**RÉVISION 001 INVITATION À  
SOUMISSIONNER  
DEMANDE D'OFFRES À  
COMMANDES**

<b>Title - Sujet :</b> Mise à niveau des systèmes mécaniques, Lieu historique national de la bataille-de-la-Ristigouche		
<b>Solicitation No. - N° de l'invitation :</b> 5P468-21-0158/A	<b>Date :</b> 08 décembre 2021	
<b>Amendment No. - N° de modification :</b> 001		
<b>Client Reference No. - N° de référence du client :</b> 1408		
<b>GETS Reference No.   N° de référence de SEAG :</b> PW-21-00975348		
<b>Solicitation Closes - L'invitation prend fin :</b> <b>At - à :</b> 14h 00 <b>On - le :</b> 16 décembre 2021		<b>Time Zone - Fuseau horaire</b> HNE
<b>F.O.B. - F.A.B. :</b> <b>Plant - Usine :</b> <input type="checkbox"/> <b>Destination :</b> <input checked="" type="checkbox"/> <b>Other - Autre :</b> <input type="checkbox"/>		
<b>Address Enquiries to - Adresser toutes demande de renseignements à :</b> Jaime Creaser		
<b>Telephone No. - N° de téléphone :</b> 902-266-8592	<b>Fax No. -N° de télécopieur :</b> 1-877-558-2349	<b>Email Address – Courriel :</b> <a href="mailto:Jaime.Creaser@pc.gc.ca">Jaime.Creaser@pc.gc.ca</a>

Dossier : Mise à niveau des systèmes mécaniques  
Projet APC : 1408-4

No d'addenda : ME

## Alternatives à la veille incendie

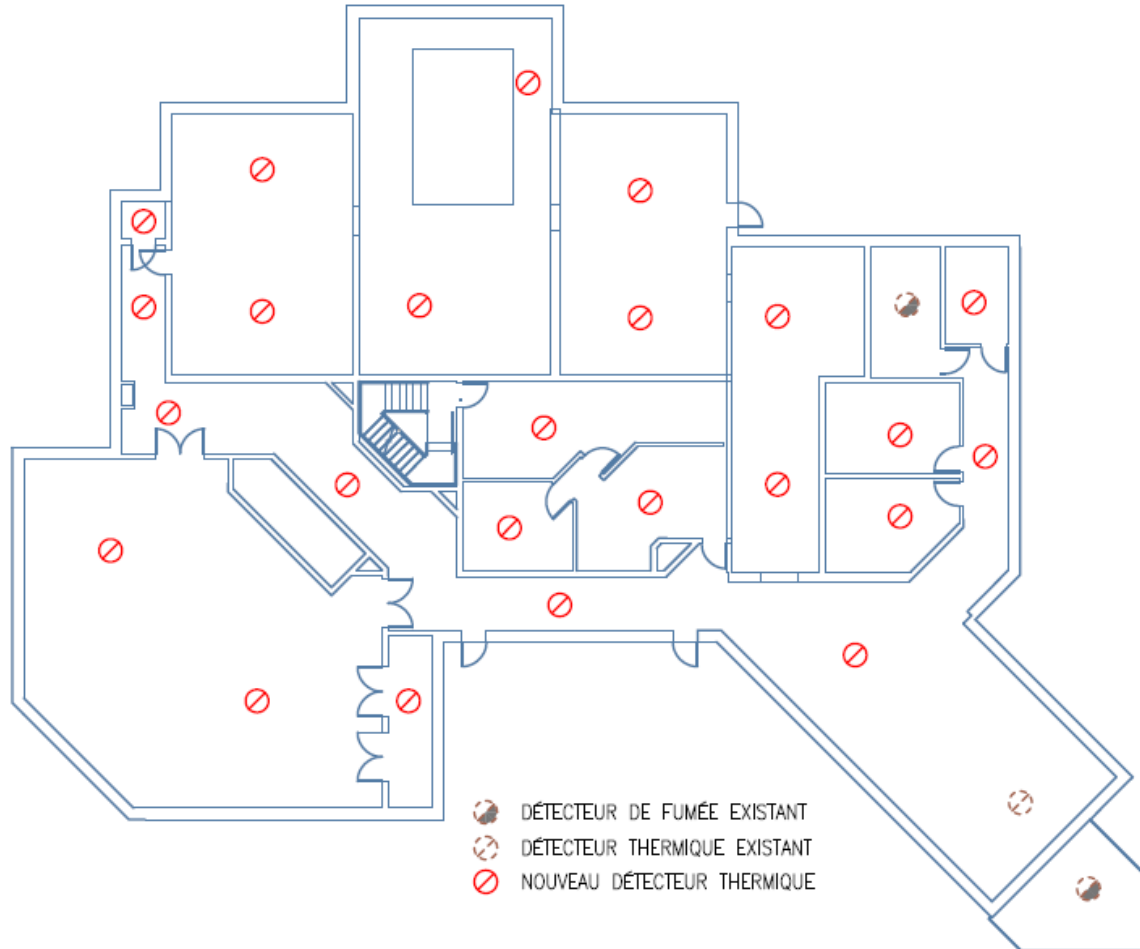
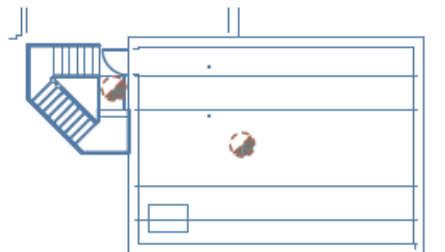
Dans la première phase de travaux au niveau du système d'alarme incendie, l'entrepreneur doit prévoir l'installation du nouveau module communicateur certifié ULC et s'assurer de le mettre en fonction au cours de la même journée pour offrir une couverture continue du système par la suite.

Suite à l'ajout du module communicateur, les pompes du système de protection incendie seront démantelées et les gicleurs ne seront pas fonctionnels durant une certaine période. L'Entrepreneur pourra, comme alternative à la veille incendie, prévoir l'ajout d'un réseau de détecteurs de chaleur temporaires durant toute la période de travaux au système de protection incendie. Certains détecteurs sont déjà existants mais de nouveaux détecteurs sont nécessaire pour offrir une couverture complète. Les croquis suivants montrent les détecteurs temporaires à prévoir au projet, si cette alternative est retenue par l'Entrepreneur. Se référer au plan A01 pour des vues de chaque étage, à l'échelle.

Prévoir des détecteurs de chaleur conventionnels filaires dans les locaux du bâtiment tel que montré aux croquis précédents.

Prévoir des détecteurs de chaleur à communication sans-fil dans les locaux du bâtiment tel que montré aux croquis précédents.

**PROTECTION-INCENDIE SOUS-SOL DÉMOLITION / FIRE PROTECTION - UNDERGROUND FLR - DEMOLITION**

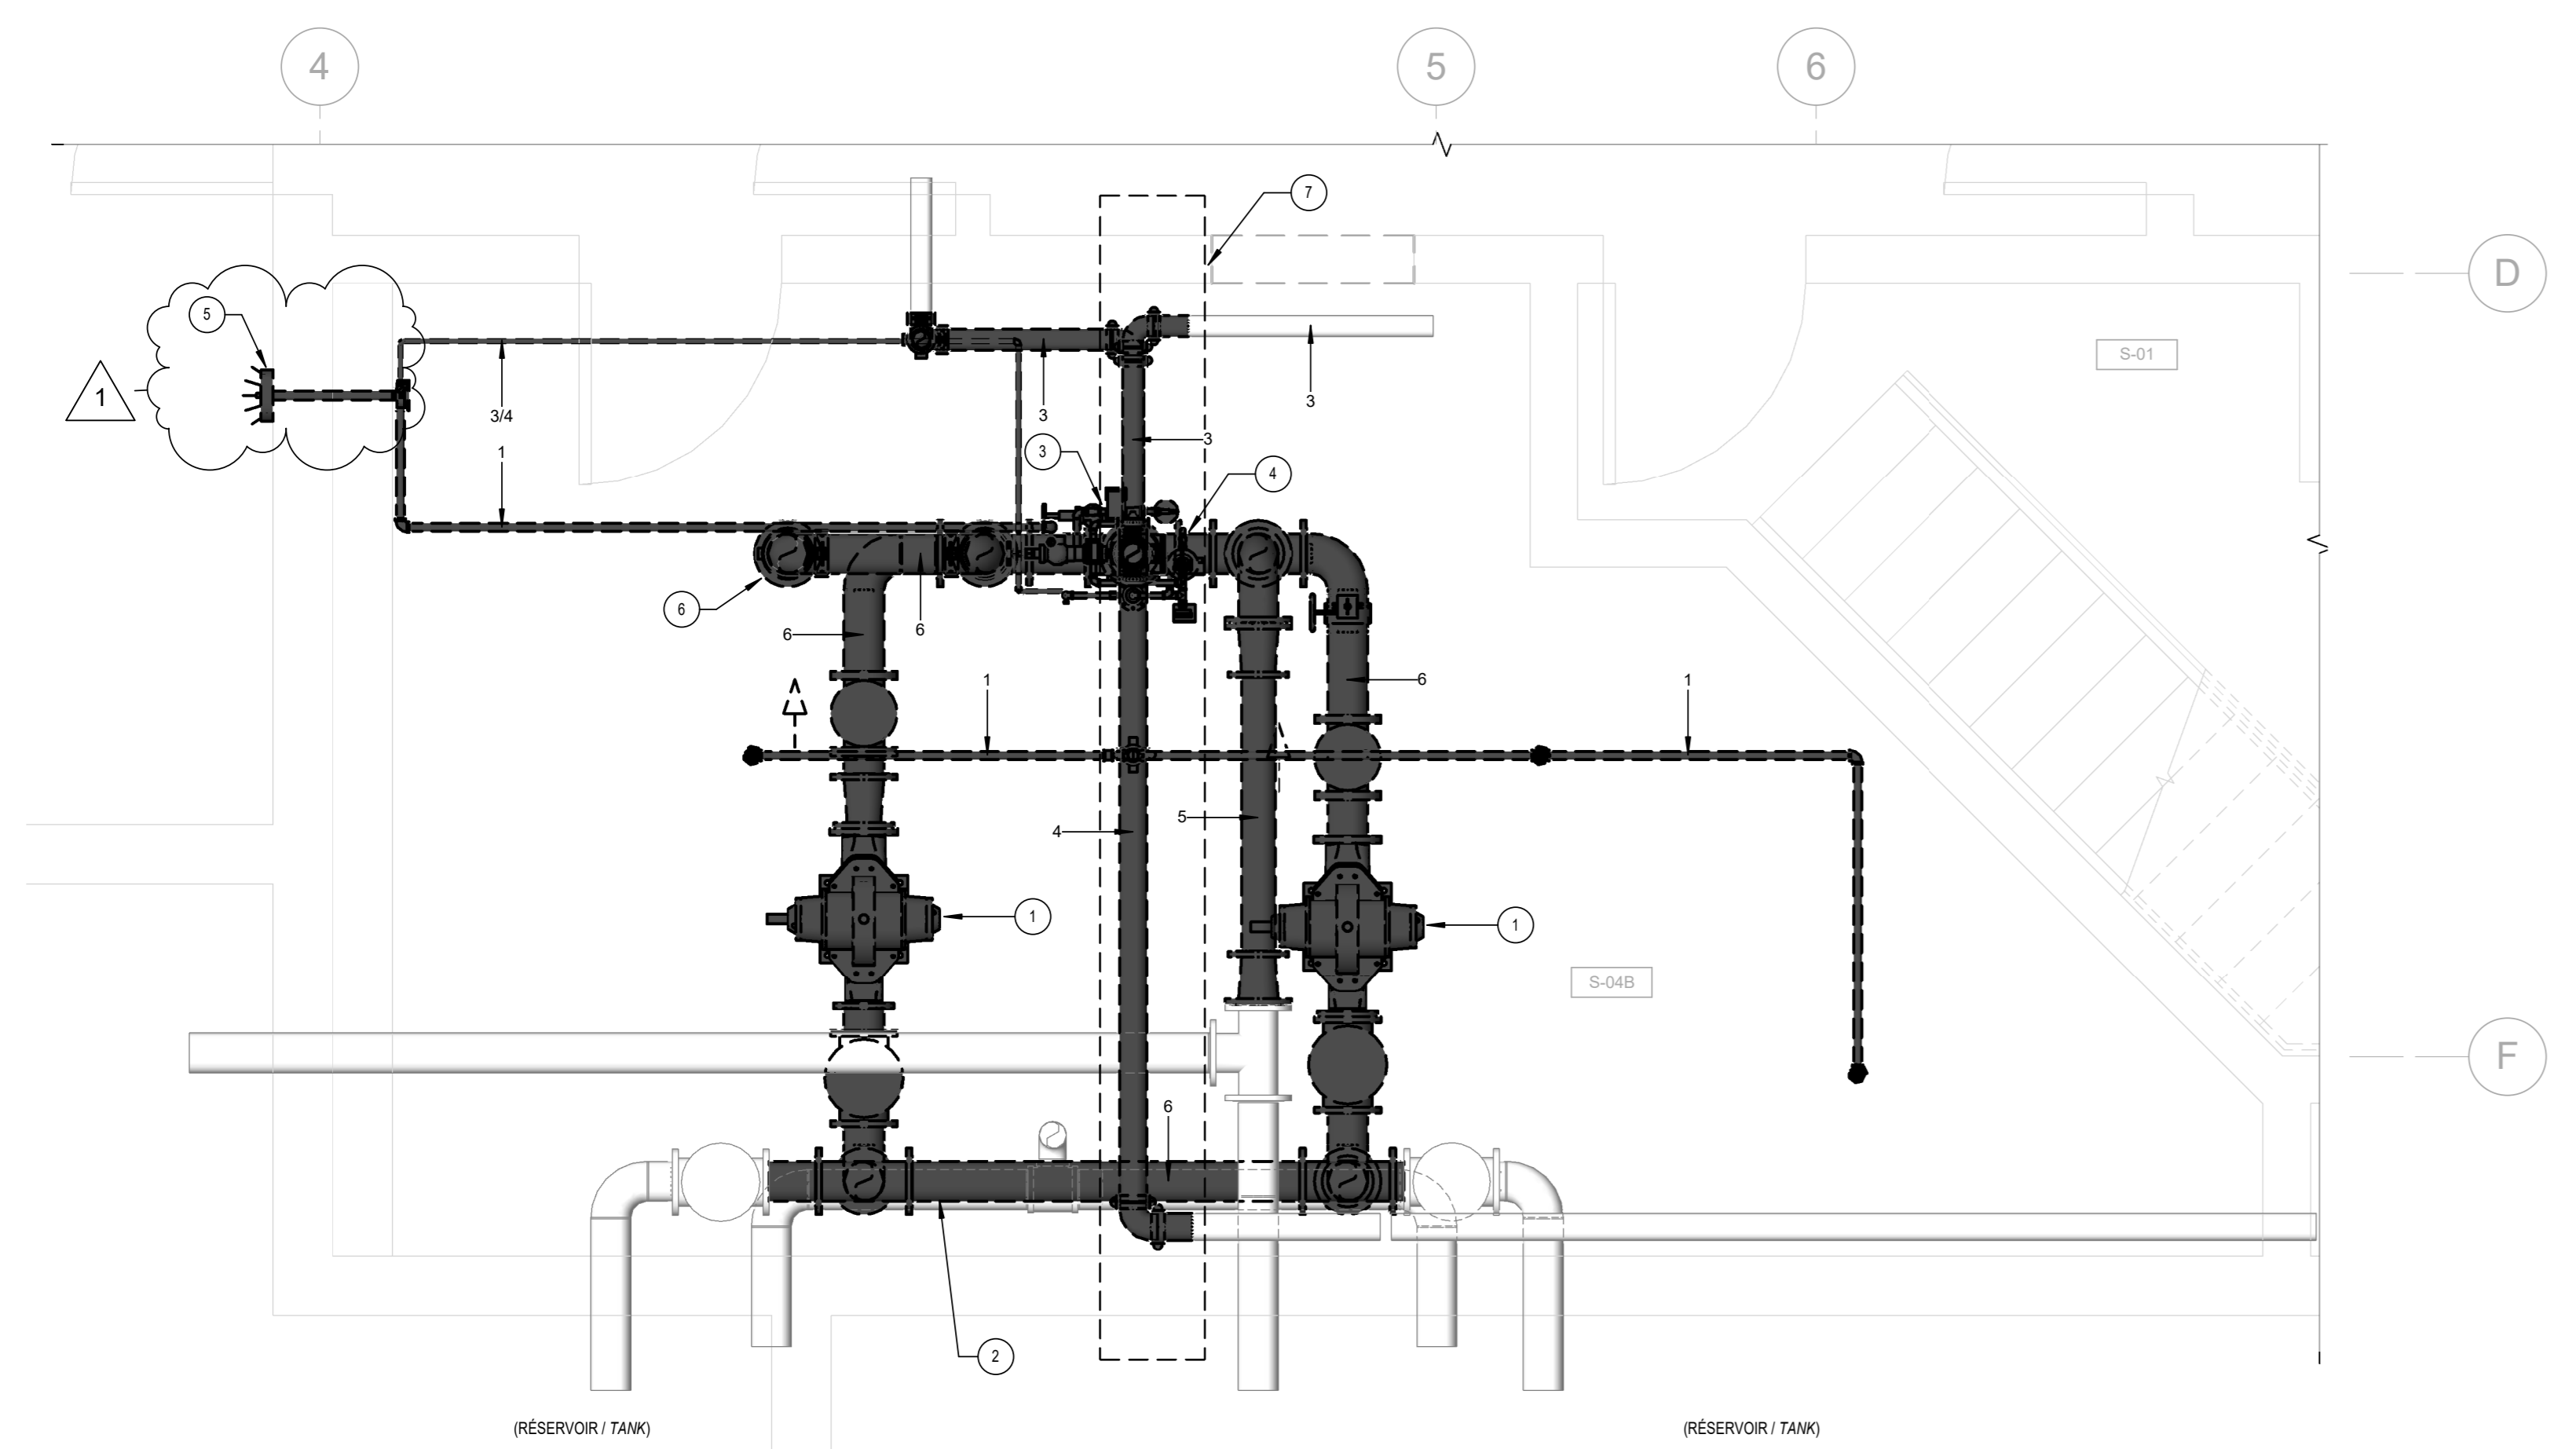
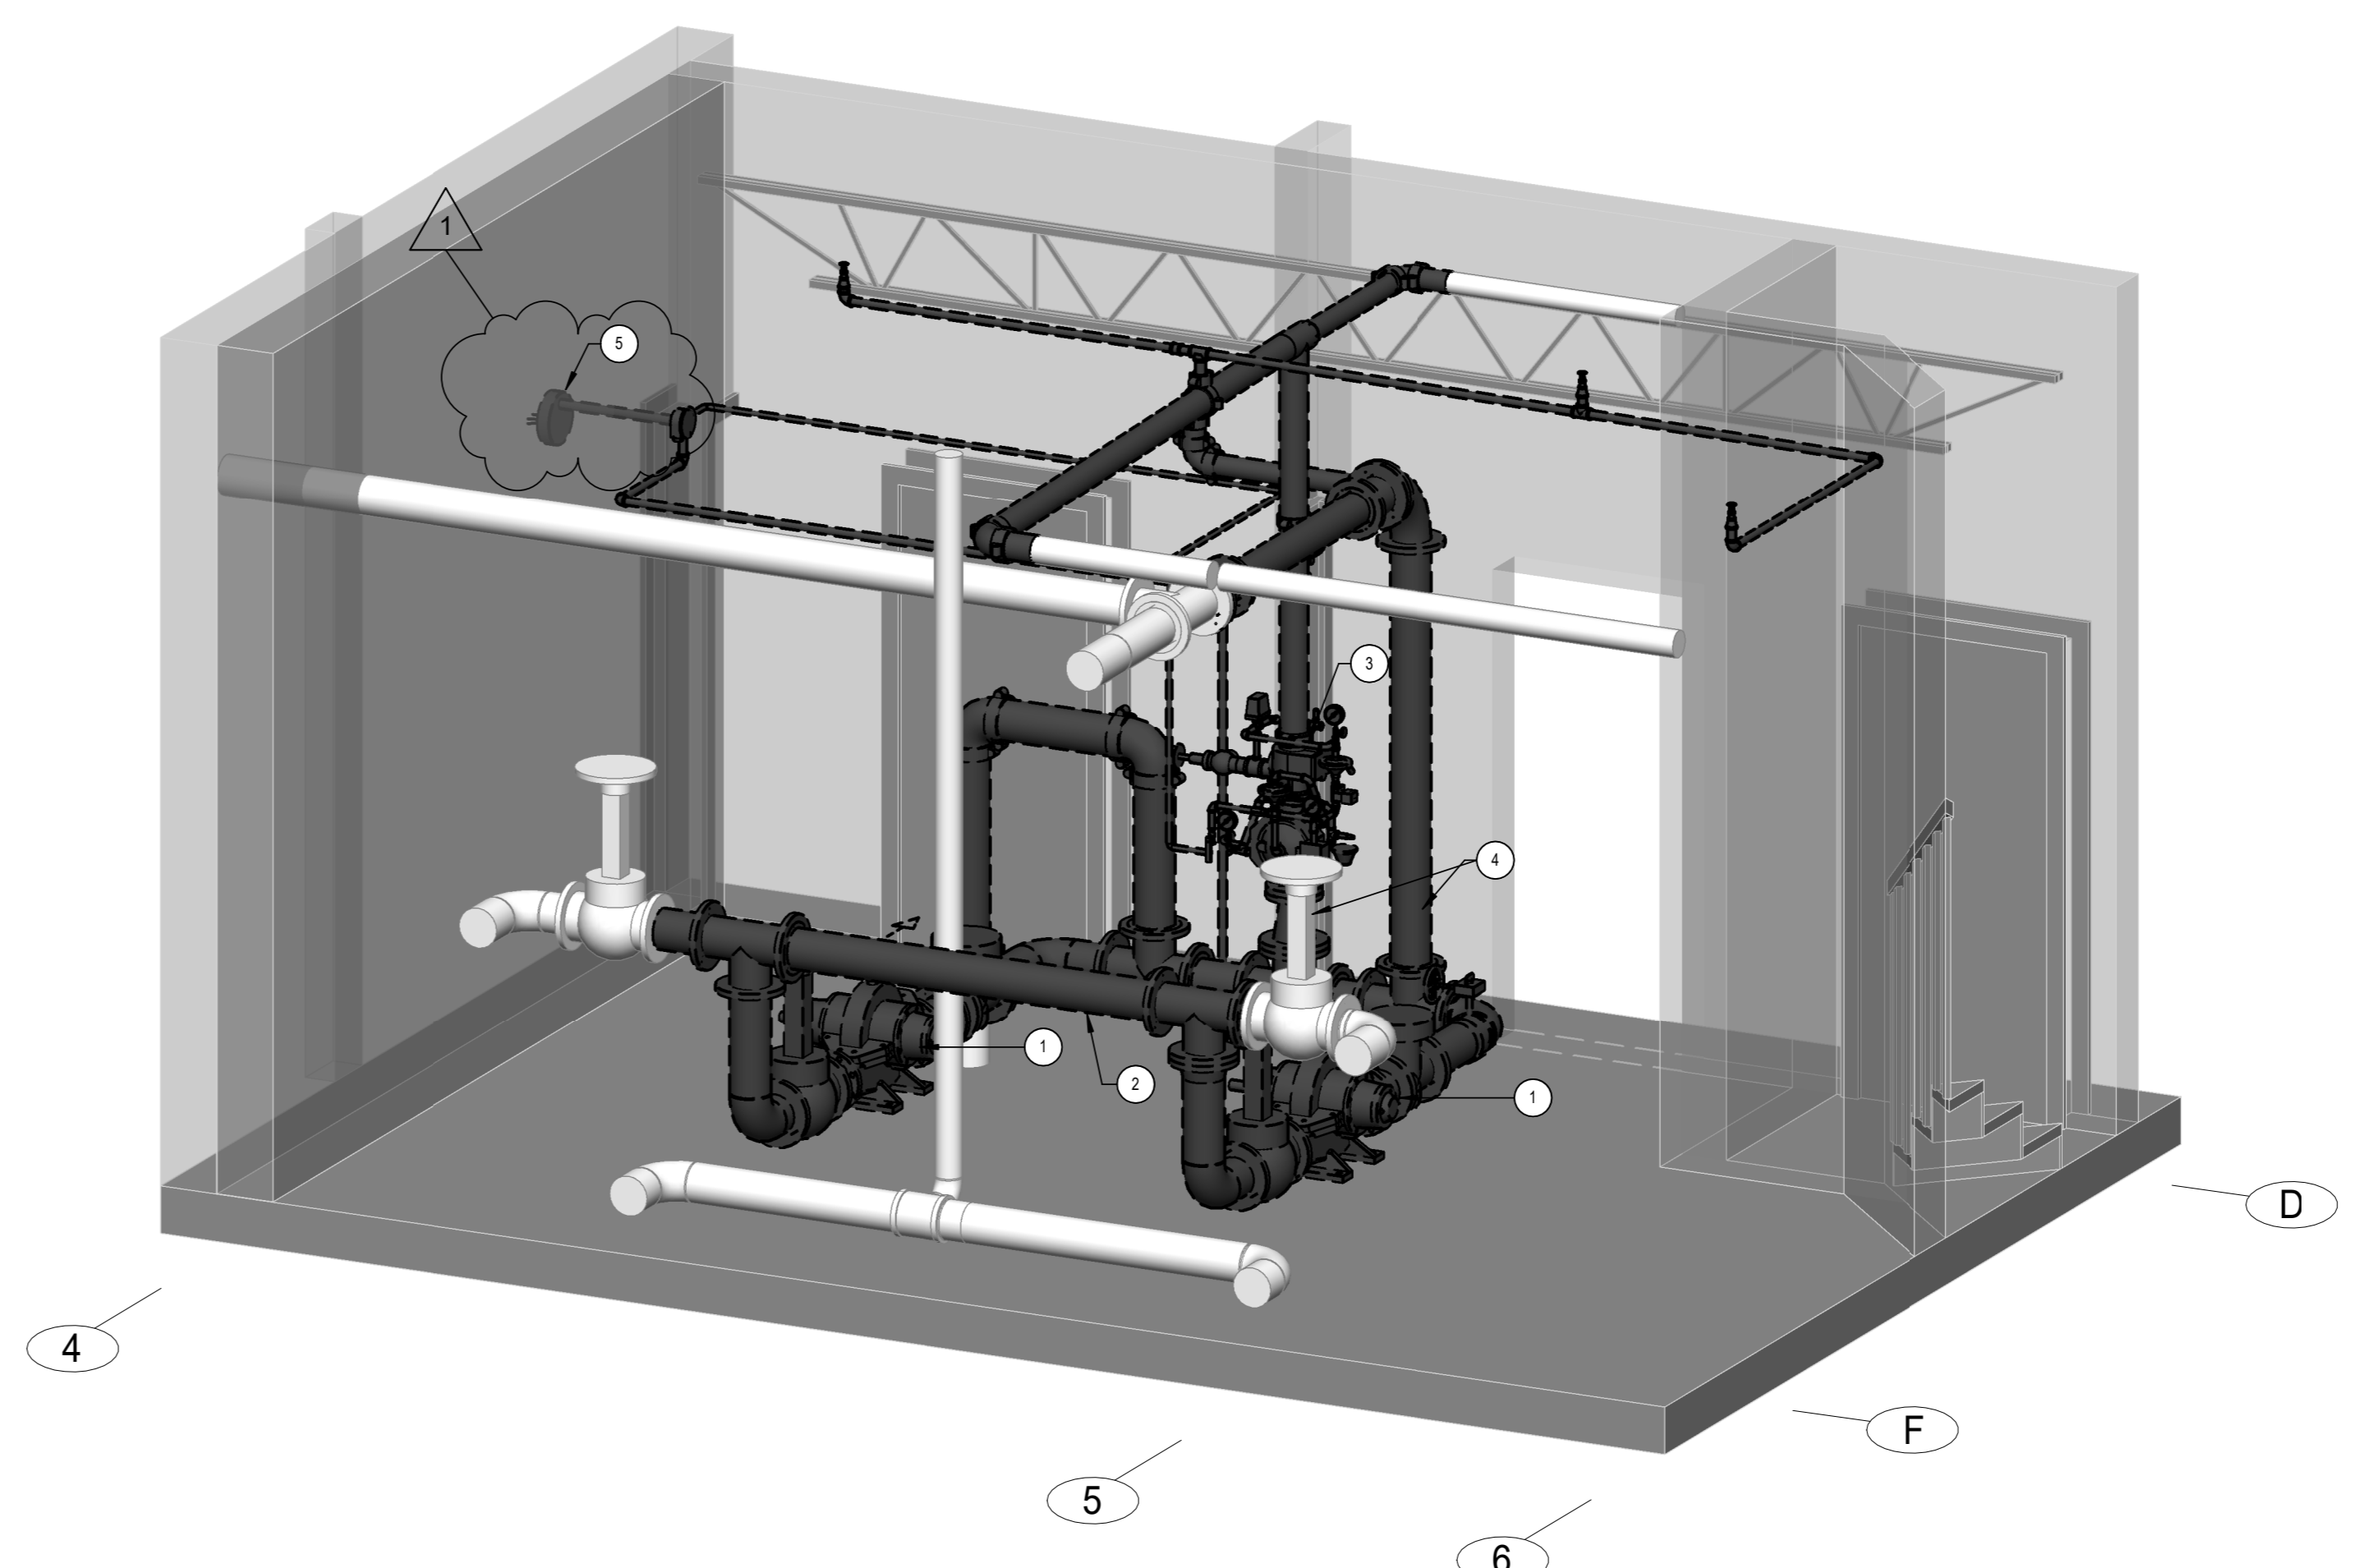
#### 2.1.1 Plan M301 - PROTECTION-INCENDIE SOUS-SOL DÉMOLITION

- .1 L'identification #5 est modifiée comme suit : CLOCHE HYDRAULIQUE À DÉMOLIR ET DISPOSER.
- .2 Le plan M301 est réémis en révision 1.

- 4 DEUX POMPES D'APPOINT À DÉMOLIR ET DISPOSER. / TWO JOCKEY PUMPS TO DEMOLISH AND EVACUATE FROM THE SITE.
  - 5 CLOCHE HYDRAULIQUE À DÉMOLIR ET DISPOSER. / WATER MOTOR GONG TO DEMOLISH AND EVACUATE FROM THE SITE.
